Keila vald, Lehola

Teine korrus

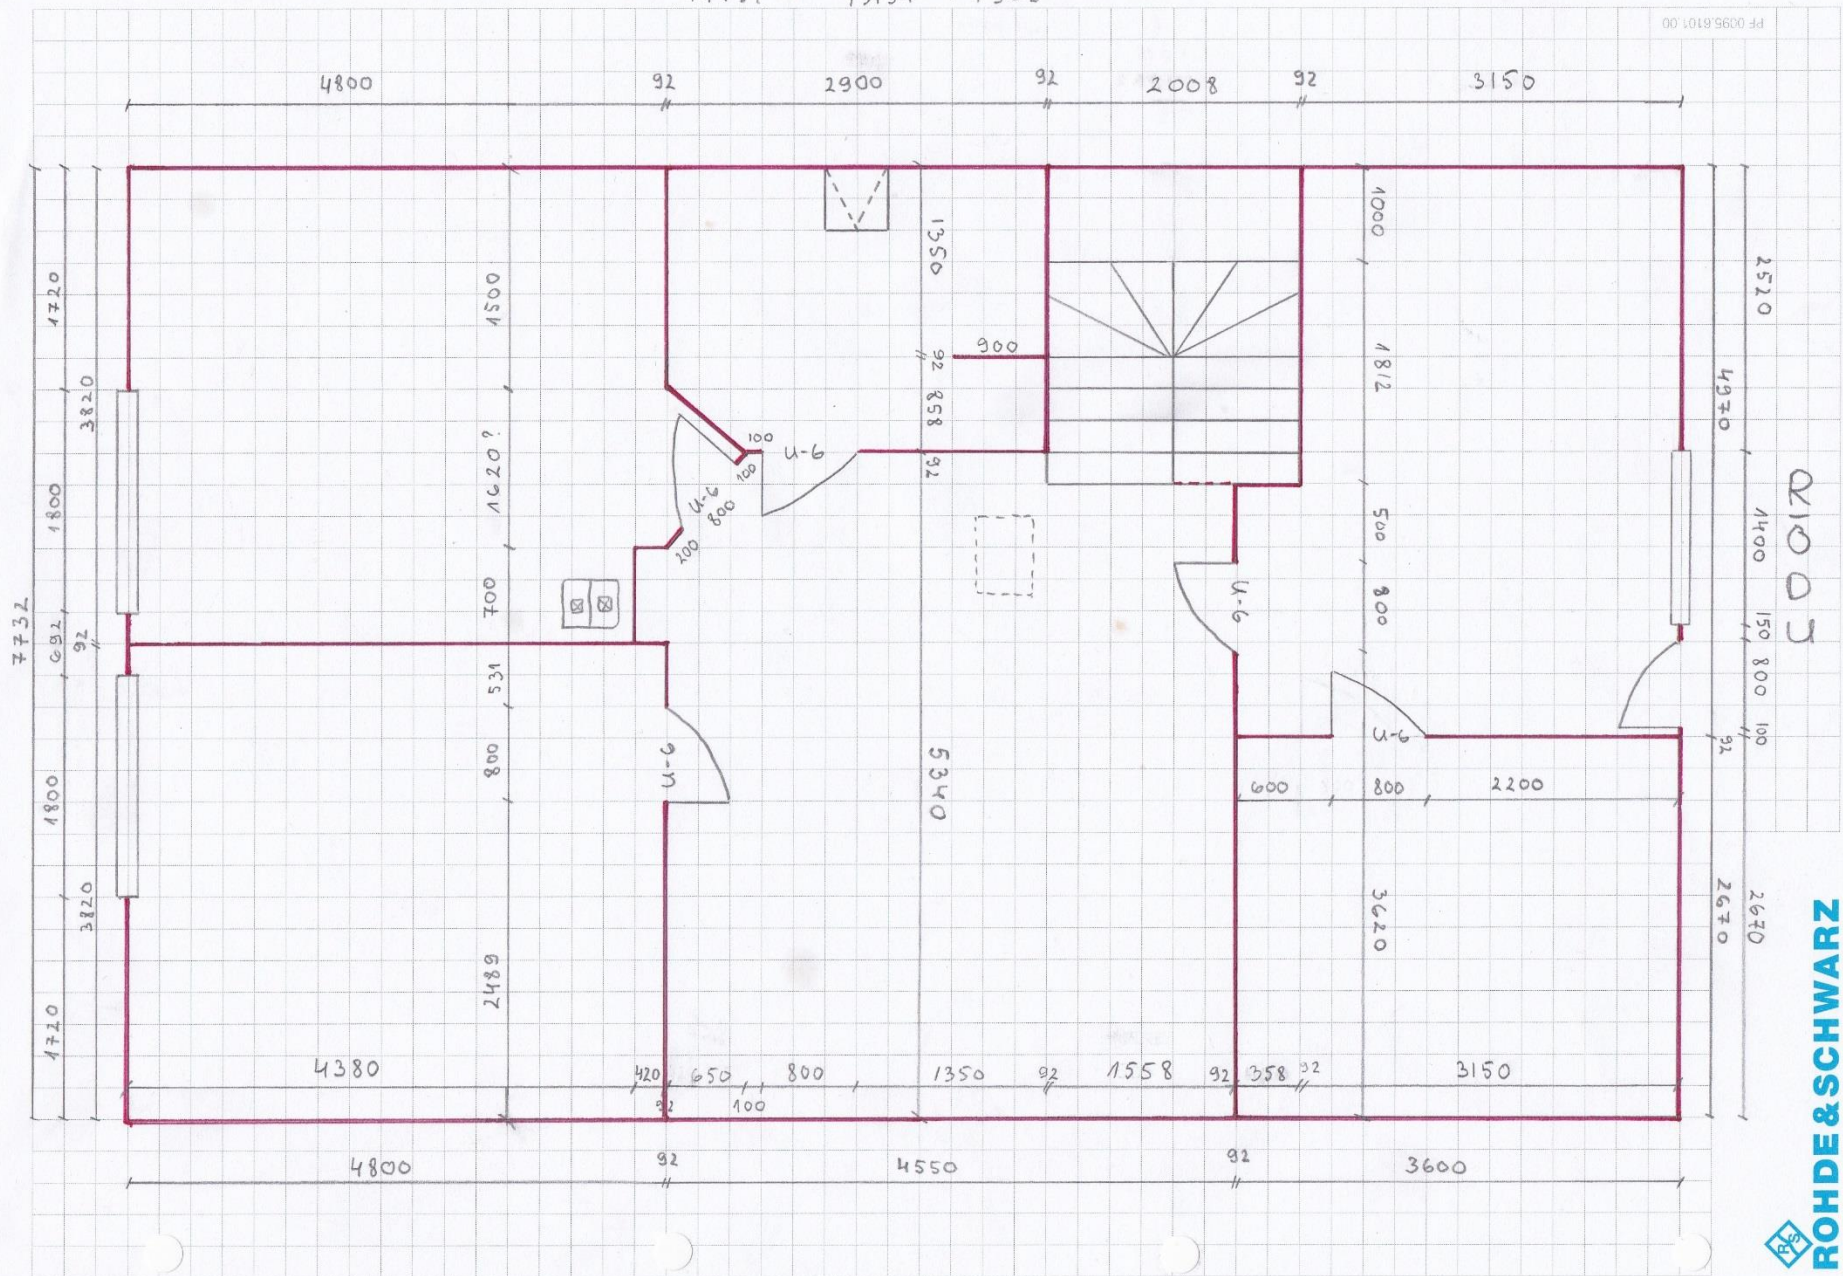
1. Kahe toa vaheline sein on sirge, korsten jääb ülemisse tuppa. Tubade mõõdud joonisel.
2. Jälgi kõigi tubade puhul mõõte.
3. Vannituba ei ole nelinurkse kujuga, vt joonist. Mõõdud joonisel.
4. Vannitoa kujust tulenevalt ei ole ülemise toa uks ka nõ selles sihis nagu dwg joonisel, on kalde all, vt joonis. Käeliskus teine.
5. Kahe toa akende vaheline osa on laiem, mõõdud joonisel.
6. Ülemise toa ukse kõrval on kipsist tehtud raamaturiiuli jaoks koht, mõõdud pildil.
7. Vannitoa ukse asukoht, käeliskus.
8. Gargeroobi ukse asukoht ei ole seina keskel.
9. Magamistoa vasakpoolne sein – ei ole sirge, on tehtud nagu joonisel.
10. Magamistoast läheb uks rõdule, nihutada sellest tulenevalt ka akent ülesse poole. Aken ei ole kahe sektsiooniline, klaasi osa on üks.
11. Joonistada rõdu, mõõdud pildil.

Esimene korrus (vastav numeratsioon on ka pildil)

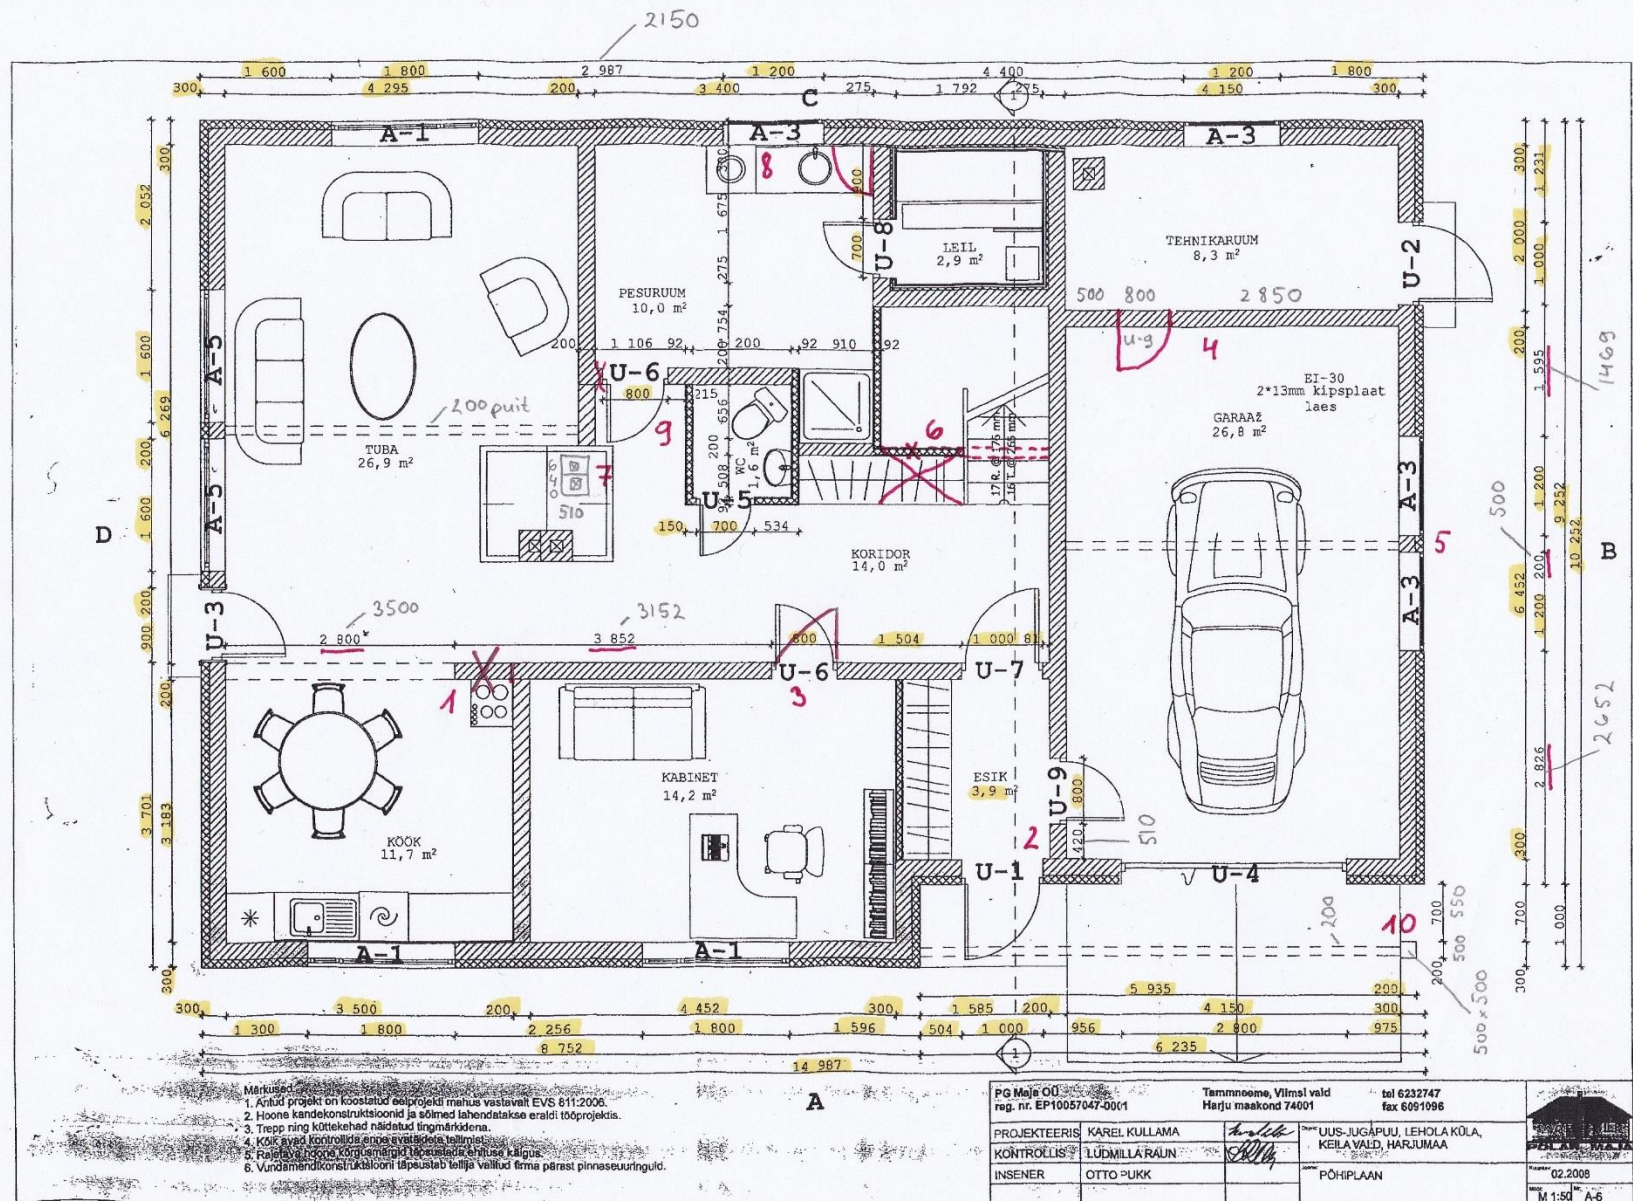
- 1) Kustutada väike sein osa köögis pliidist üleval, teha sein sirgeks. Selle seinajupi asemel pikendada kriipsjoonega märgitud puidust tala. Kaks uut vajalikku mõõtu on joonisel.

- 2) Esikust läheb uks garaazi. Selle ukse taguse ja välisseina vaheline sein lõik ei ole mitte 420 vaid 510. Nihutada ust ülesse poole.
- 3) Muuta kabineti ukse käeliskus.

- 4) Joonistada garaazi ja tehnikaruumi vahele uks U-9, mõõdud joonisel.
- 5) Muuda tehnikaruumi välisukse käeliskus.
- 6) Garaazis on kaks A-3 akent. Nende omavaheline sein ei ole mitte 200 vaid on 500. Vajalikud uued mõõdud joonisel.

- 7) Trep juures on üks lõik kipsseina, see tuleb kustutada (trepialune oleks justkui kinnine dwg joonisel?). Tegelikuses on trepi alune lahti. Joonistada selle kipsseina lõigu asemele 100mm puittala kuni garaaziseinani välja, vt joonist.

- 8) Muuta toas oleva korstna asukohta nagu joonistasin joonisele. Korstna mõõdud (kui on oluline) on 640x510. Projekti järgi on lubatud korstna asukohti ja tüüpe muuta.

- 9) Pesuruumist läheb uks välja. Uks asub aknast A-3 paremal pool. Mõõdud leiate jooniselt, mis on eraldi tehtud pesuruumi ja wc kohta. Sein kogupikkus jääb samaks (3400). Kirjutan siia ka pesuruumi põhjapoolse sein mõõdud vasakult paremale: sein 750, aken 1200, sein 50, uks 900 ja sein 500.

- 10) Vaata pesuruumi ja wc mõõte üldiselt. Dwg joonisel ei ole vist päris kõiki mõõte peal. Igatahes joonistasin selle osa uuesti ja kandsin joonisele ka reaalsed mõõdud. Erinevus, mida märkan:

- wc vasakpoolset sein tuleks nihutada vasakule, et toa sein ja wc sein vahele jääks 990 (joonisel 1106).
 - Väikest sein osa, mis on pesuruumi ukse ja toa sein vahel, ei ole – sein on sirge ja uks algab kohe toa seinast.

- Pesuruumi üldlaiuse mõõt on õige (3400), kuid natuke on nagu mõned seinad teiste mõõtudega – võrdle minu joonisega.
 - Kas wc seinad peaks ka kuidagi teisiti kujutama – pean silmas seda, et joonisel on nad 92mm kips?, tegelikuses on 100mm fibo (wc põhjapoolne sein on õige – 200 fibo).

- Samuti on 100mm fibost trepiaugu vasakpoolne sein. Üks erinevus on veel selles, et leiliruumi vasakpoolne sein on ka 100mm fibo, mitte nagu joonisel 200. Ehk siis kogu sein osa (sauna lääne poolne ja trepihalli läänepoolne) on 100mm fibo.

- 11) Maja ees on tugipost (garaaziuksest U-4 kella 4 suunas. Projekti joonisel tundub see olema 200x200. Tegelikuses on fibo plokkidest laotud 500x500. Selle peale toetub 200mm puittala (märgitud kriipsjoonega).

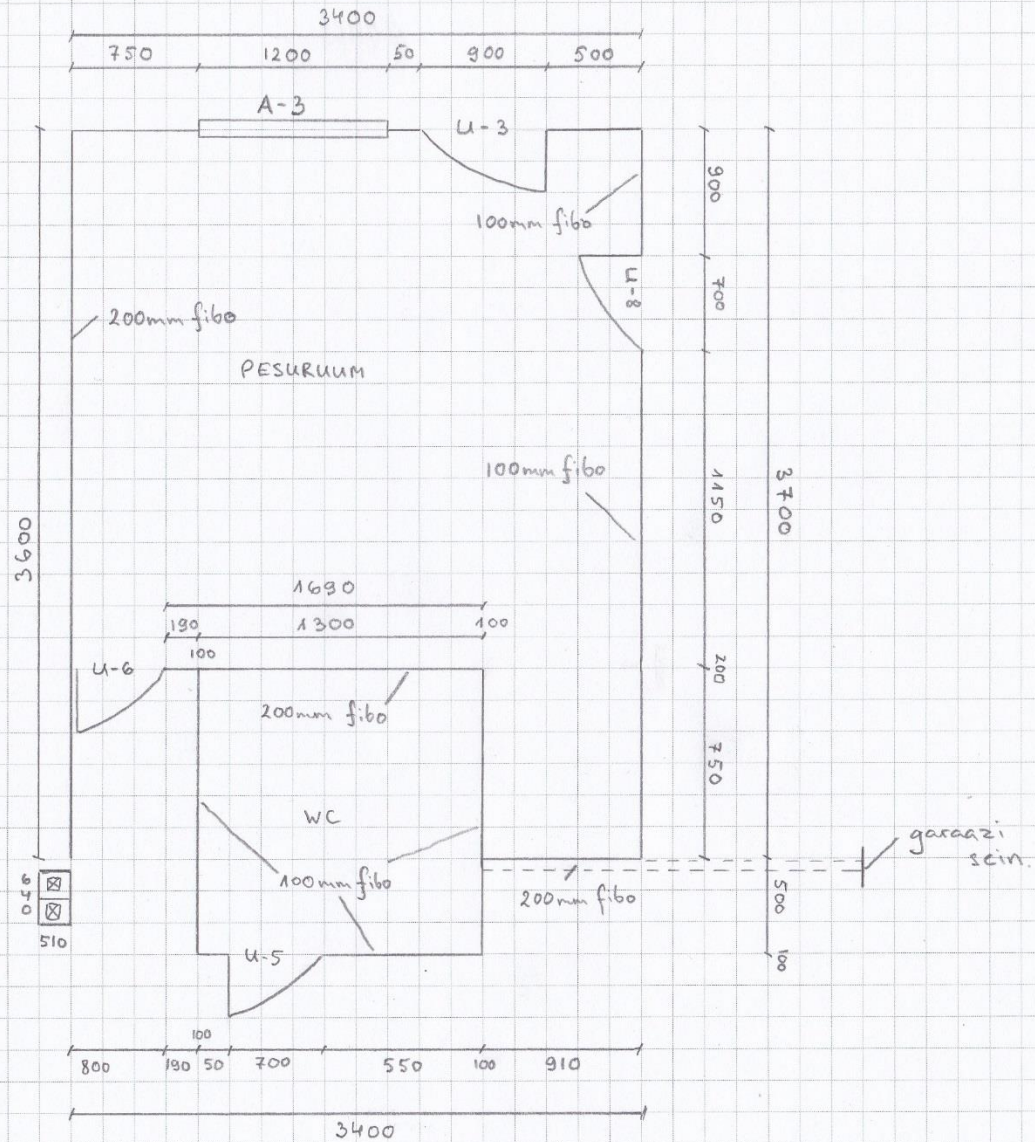
Mõttekoht on 8 meetrine korsten. Tahaksin, et projektis oleks kamin/ahi kirjeldatud, nagu praegu on. Reaalselt kamin/ahi valmis aga ei ole. Lõpuni pole laotud ka korsten. Korsten on hetkel laotud teisel korrusel oleva toa poole kõrguseni. Korstnal on 2 lõõri – üks oli mõeldud kamin/ahjule, teine köögi pliidile, mida ei ole ega tule. Plaan on seda lõõri kasutada ventilatsioonilõõrina. Seega peaks korsten jääma pildile vist nii nagu ta on, kui soovin ikkagi kamina tegemise valmidust?

Kollasega värvitud mõõdud on üle mõõdetud ja õiged.

Vaade paremalt

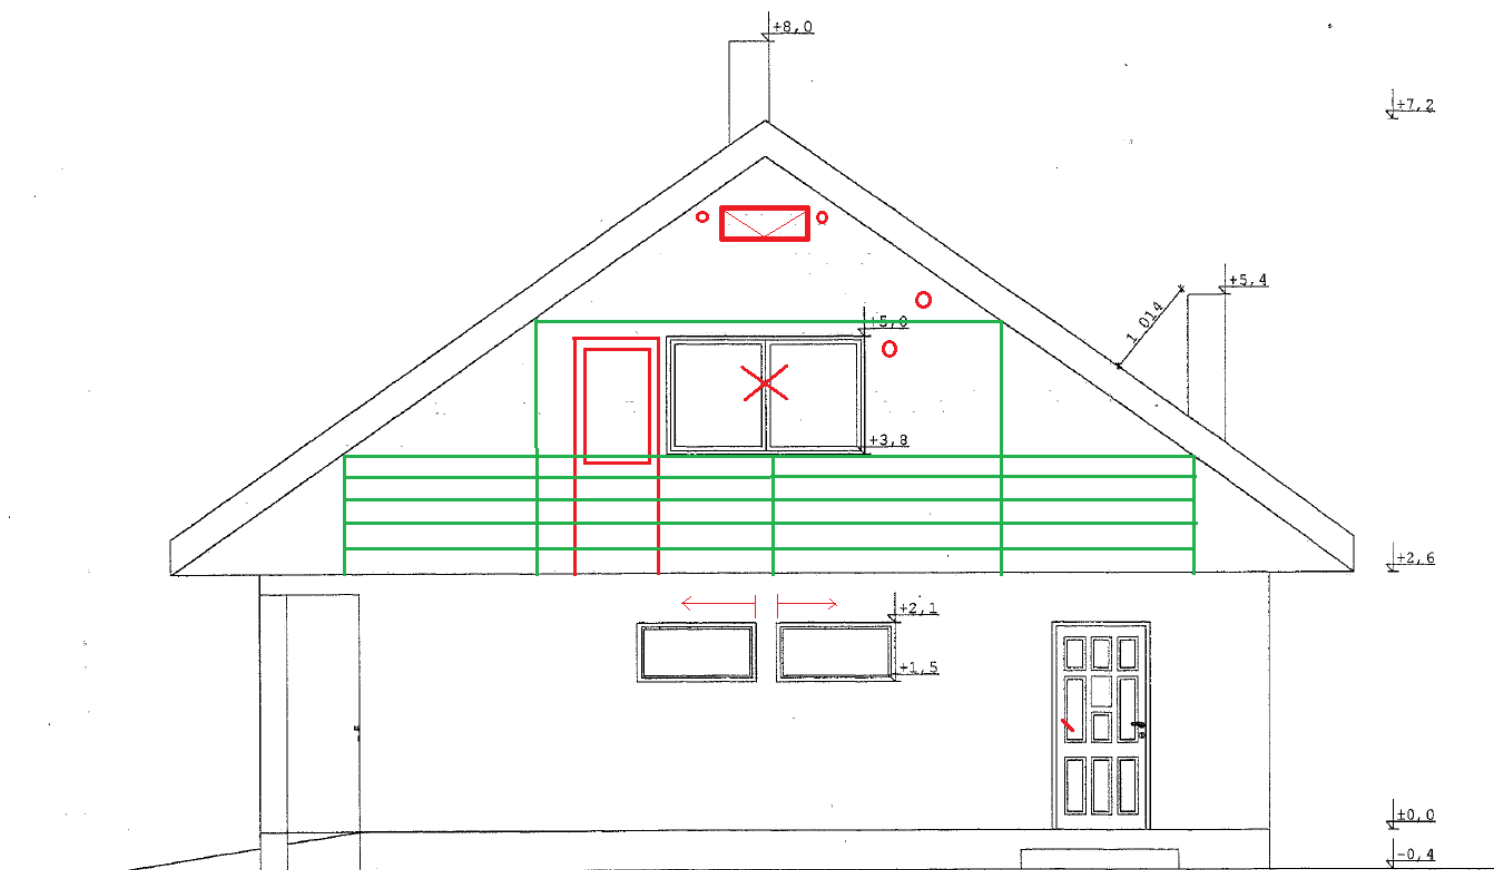
1. Joonistada rõdu nagu pildidl.
2. Rõdu uks on alt plastik, ülevalt klaas.
3. Magamistoa aken ei ole kahe sektsiooniline, klaasiosa on üks.
4. Joonistada ülesse pööningule lisaaken suurusega 800x550
5. Näha peaks siis olema ka et kahe garaazi akna vaheline osa on suurem.
6. Tehnikaruumi ukse käeliskus on teine.
7. Alumised ümmargused on freshklapid, üleval pool paremal ümmargune on vannitoa ventilatsioon.

Vaade vasakult

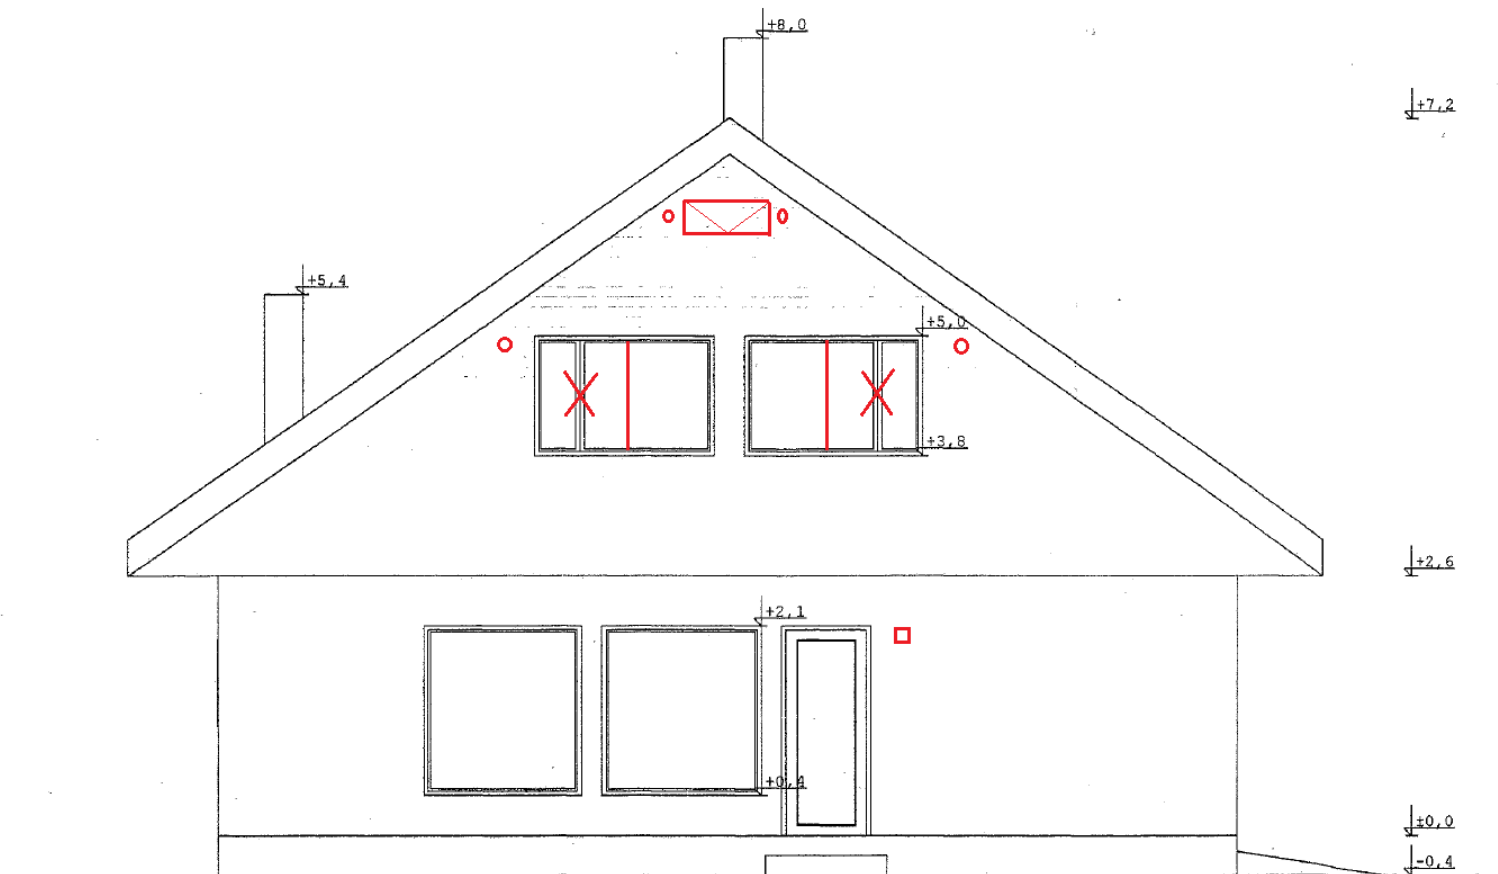
1. Joonistada ülesse pööningule lisaaken suurusega 800x550
2. Ülemiste tubade aknad – samamoodi võrdse suurusega pooled.
3. Kui on vaja märkida ka freshklappide kohad, siis need on kujutatud ümmargusena ülemiste akende kõrval.
4. Kui on vaja kujutuada köögis oleva kubu väljapuhe, siis see on nõ rõduukse kõrval, kandiline.

Maja eestvaade

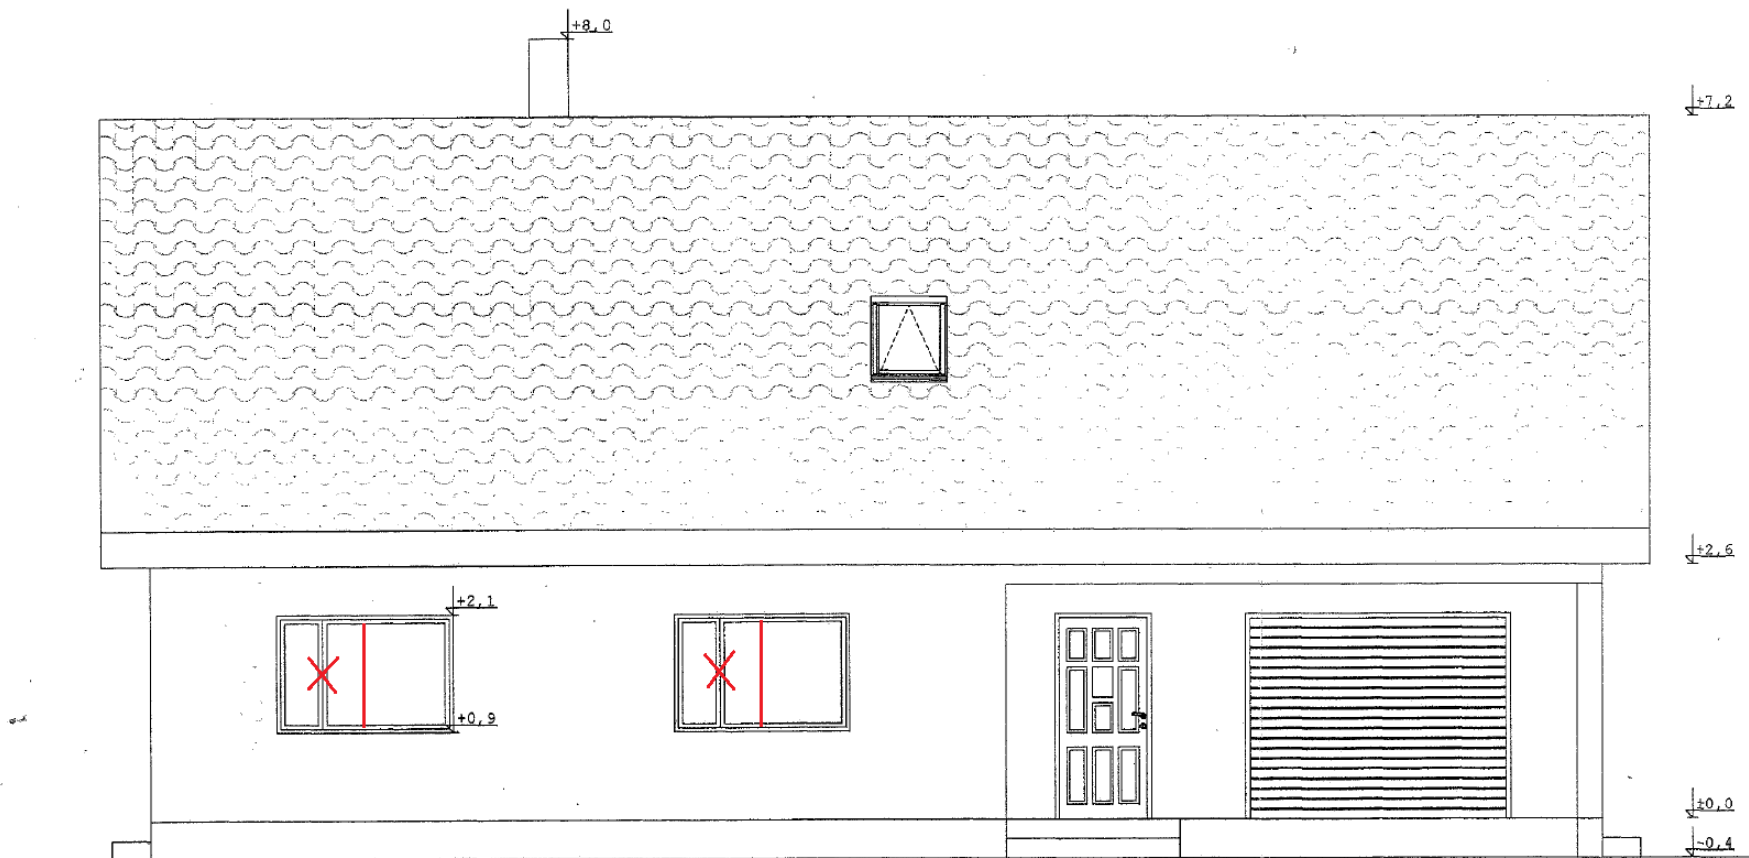
1. Näha on 2 akent, muuta akna raami (akende pooled võrdse suurusega).
2. Tegelikult on välisukse ja garaaziukse kohal ka katusel lumetõkketoru, aga vbl see pole vajalik joonistada, samamoodi vihmaveesüsteem.
